BFP-A6079-0342

MELFAテクニカルニュース

表題 RH-6F(R)Hシリーズ クリーン仕様のジャバラ 取り付けボルト変更のご連絡**Subject:** Notice of change in mounting bolts for RH-6F(R)H series clean specification bellows.

適用機種	RH-6FHシリーズ (RH-6FH35/45/55)	RH-6FRHシリーズ (RH-6FRH35/45/55)
Applicable to:	RH-6FH Series (RH-6FH35/45/55)	RH-6FRH Series (RH-6FRH35/45/55)

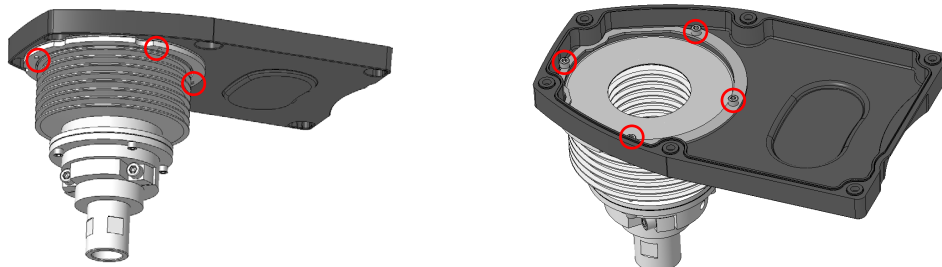
下図 ○ にて示しておりますジャバラ取り付け用ボルトを変更します。

2023年10月以前製造品はM3×8の取付ボルトを使用しておりますが、

2023年11月以降製造品はボルトの長さがM3×10に変更となります。

Change bolt(M3×8) in the part indicated by "○" in the figure below to bolt(M3×10).

This will change from November 2023.

※図はRH-6F(R)H**34Cのジャバラですが、RH-6F(R)H**20Cのジャバラでも同様に
変更が反映されます。

The figure shows the bellows for RH-6F(R)H**34C, but the same changes will also be applied
to the bellows for RH-6F(R)H**20C.

2023年11月以降の交換用ジャバラにはM3×10のボルトが添付されますので

ジャバラ交換の際は既存のボルトから添付されているボルトに付け替えをお願いします。

When replacing bellow, please replace it with the attached bolt(M3×10).
